嵩县金牛有限责任公司
马家沟尾矿库加高扩容工程项目
安全预评价报告
(备案版)

河南安平安全技术服务有限公司
APJ- (郑) -001
二〇二五年九月

嵩县金牛有限责任公司
马家沟尾矿库加高扩容工程项目
安全预评价报告

图 2-2 马家沟尾矿库 2012 年设计时周边环境图

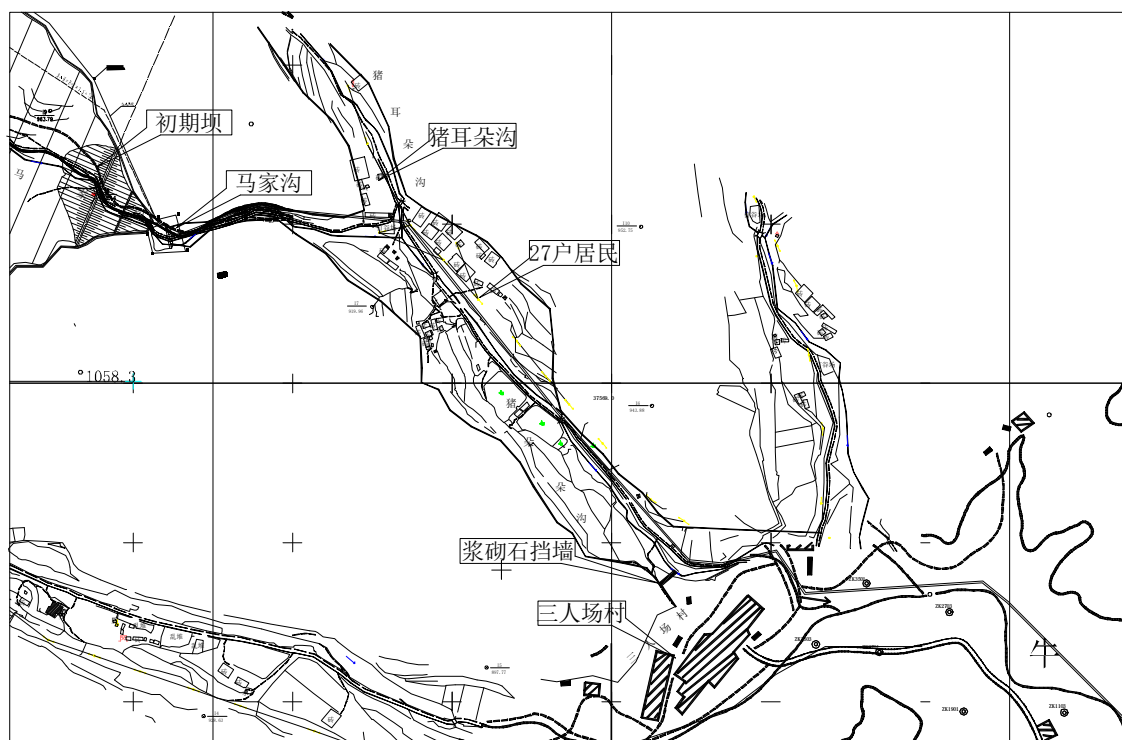
（2）建议下步设计完善尾矿库周边环境图，补充流经路径，并标注安全控制区内的各敏感点，并明确提出相关管理要求。
